Plan Local d'urbanisme Intercommunal

Modification n°3

Annexe n°2 – compléments

ERRATUM

BILLÈRE - Quartier de la Résistance (Ancien site EDF)

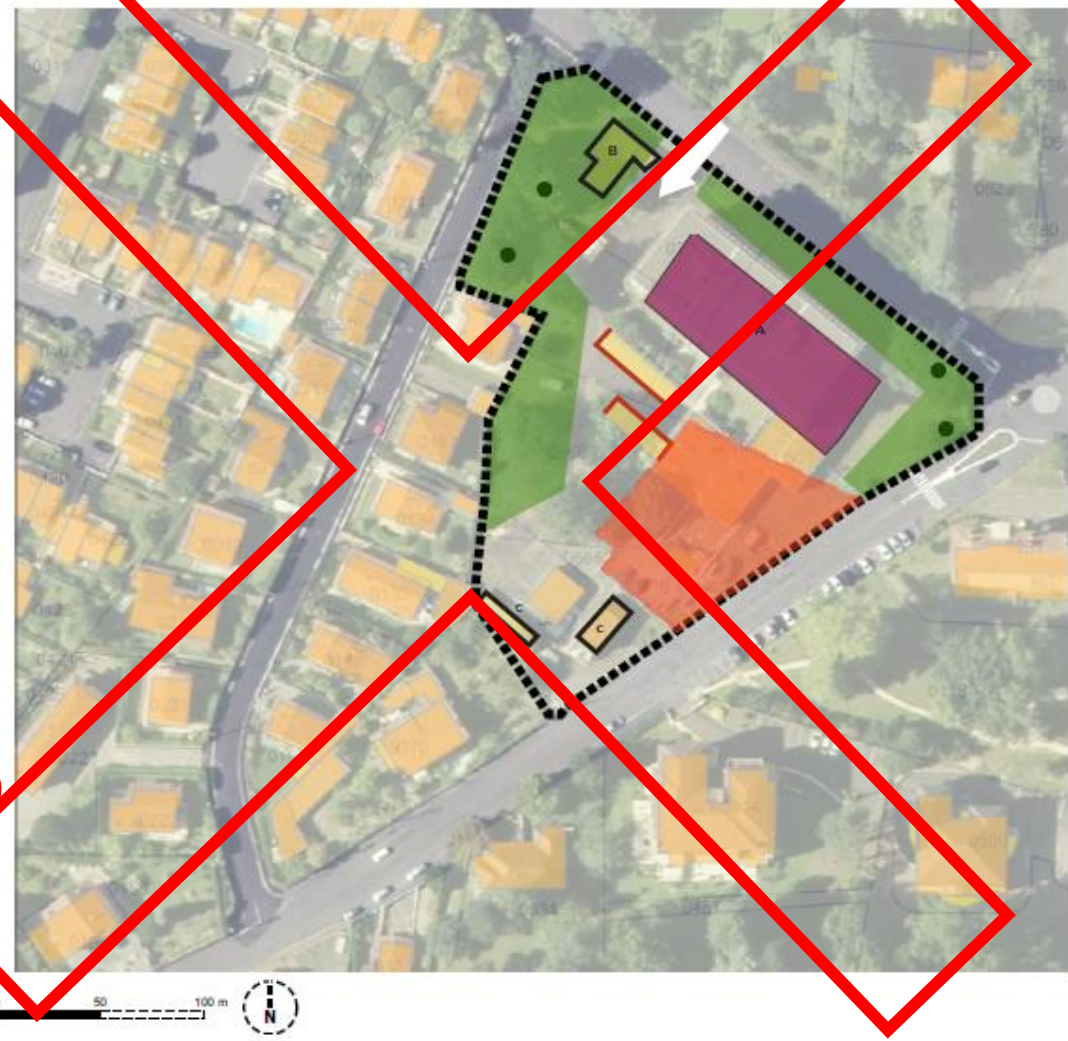
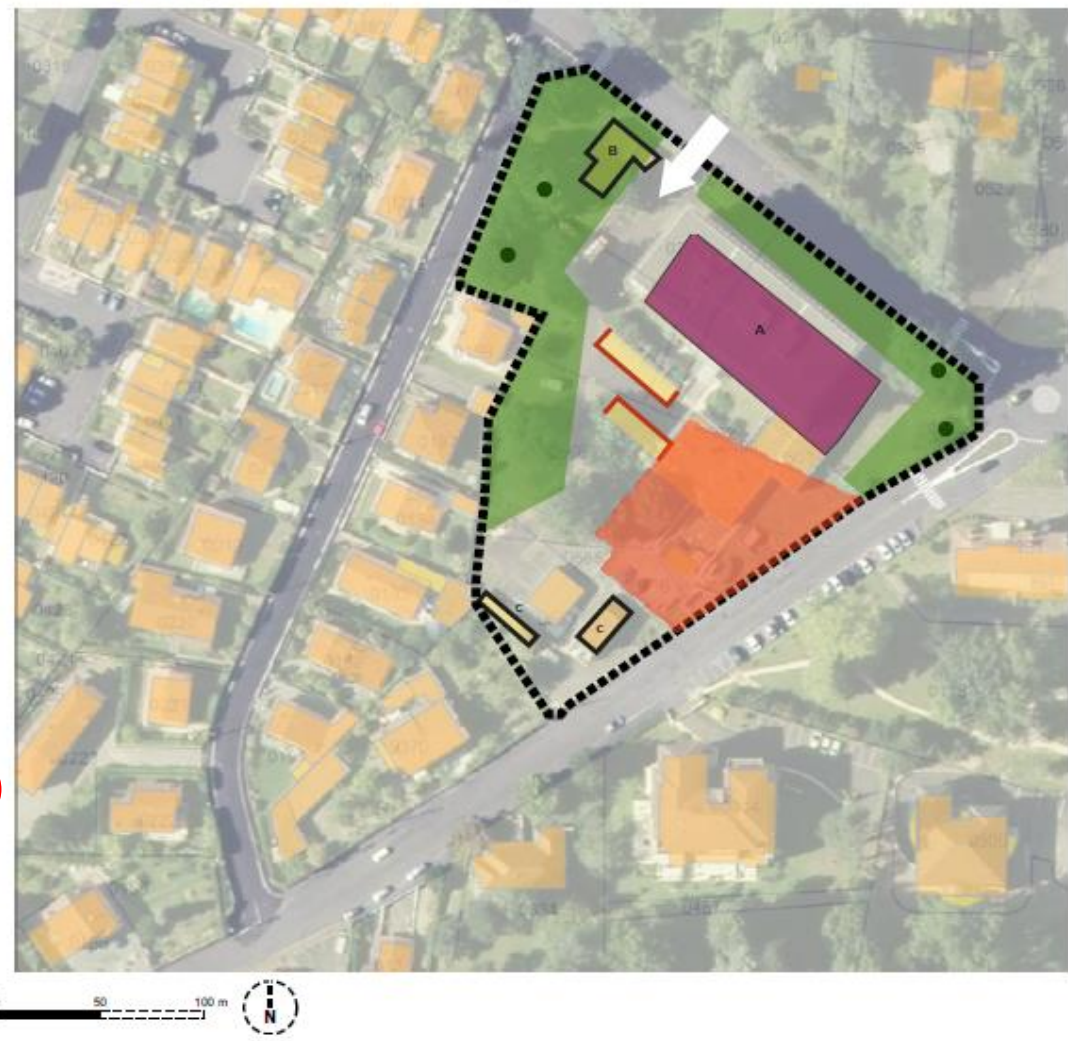
- page 28 est corrigée pour ajuster la lisibilité de la légende de l'OAP Billère Quartier de la résistance (Ancien Site EDF)
- une page est ajoutée pour prendre en compte la modification de l'alignement d'arbres sur l'OAP Bizanos Verdun

Une croix rouge est indiquée sur la version de la page supprimée.
